【公報種別】特許法第 17 条の 2 の規定による補正の掲載

【公開番号】特開 2021-55811 (P2021-55811A)

【手続補正書】

【図 1】

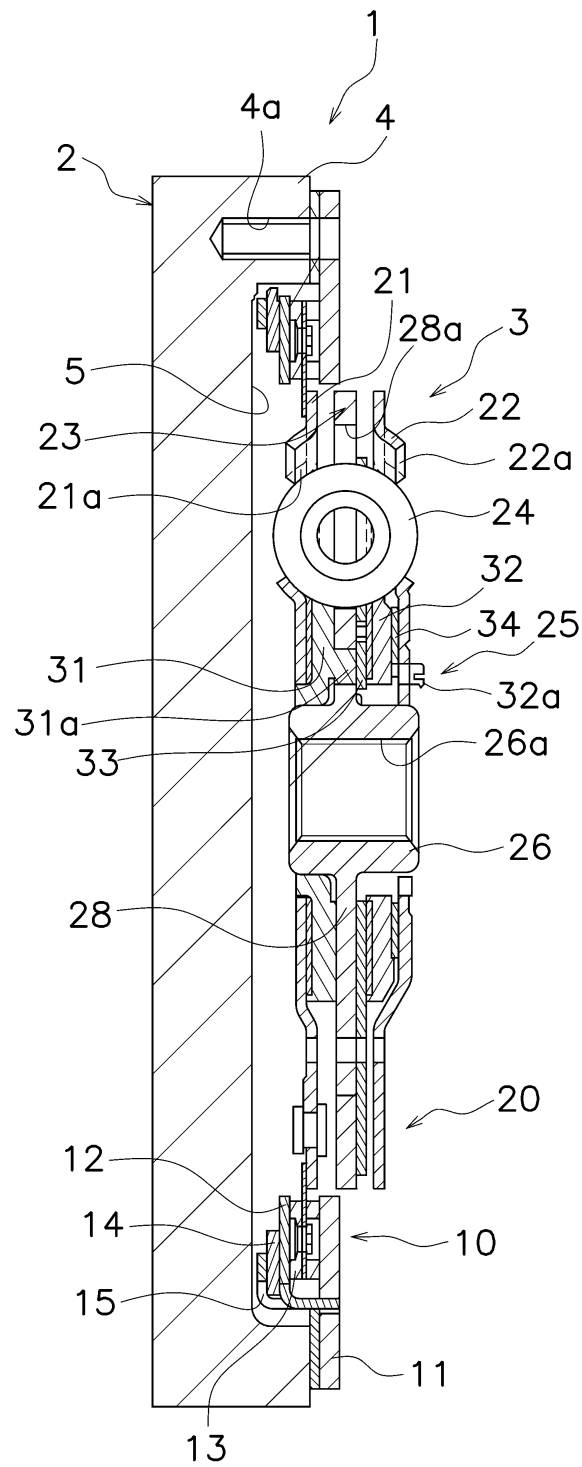
【補正対象項目名】図 1

【補正方法】変更

【図 6】

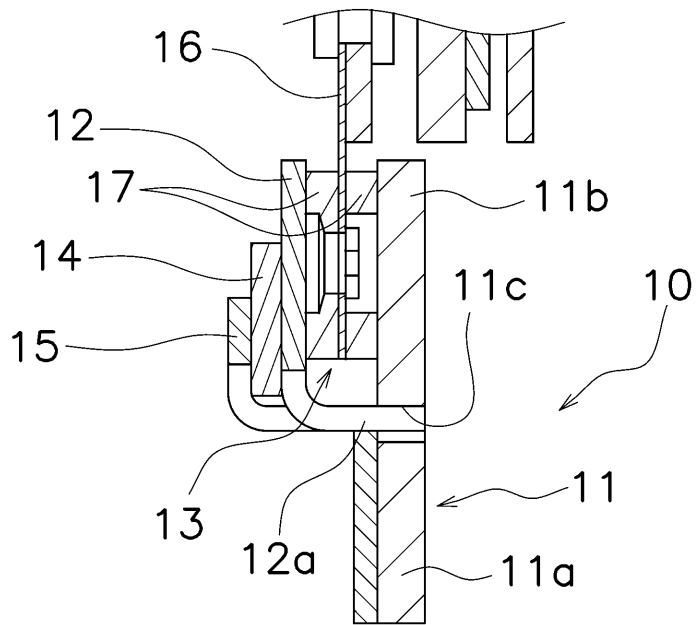
【補正対象項目名】図 6

【補正方法】変更
